Datum 14. května 2024

Věc: Vysvětlení/ změna/ doplnění zadávací dokumentace č. 12
„Modernizace ŽST Jihlava město“

ve smyslu § 98 a § 99 zákona č. 134/2016 Sb., o zadávání veřejných zakázek, ve znění
pozdějších předpisů (dále jen „ZZVZ“)

Dotaz č. 209:**SO 33-15-01**

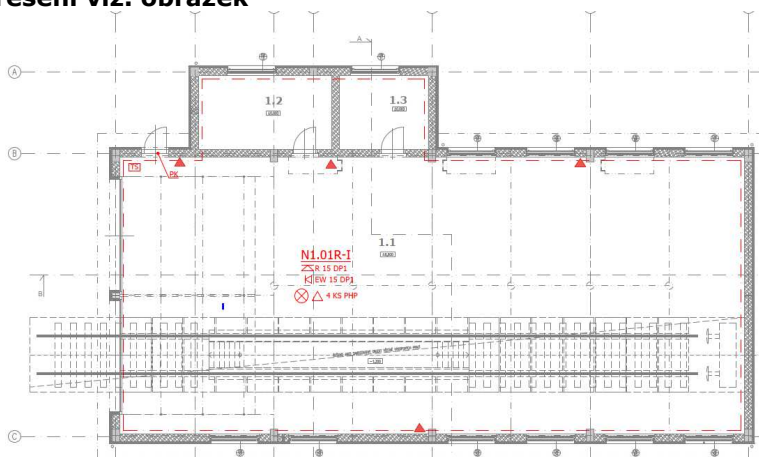
Žádáme zadavatele o doplnění rozmístění pozic hasicích přístrojů v PBŘ, je zde jen celkový počet.

Jedná se o 1požární úsek, PHP budou rozmístěny rovnoměrně po objektu. Varianta řešení viz. obrázek
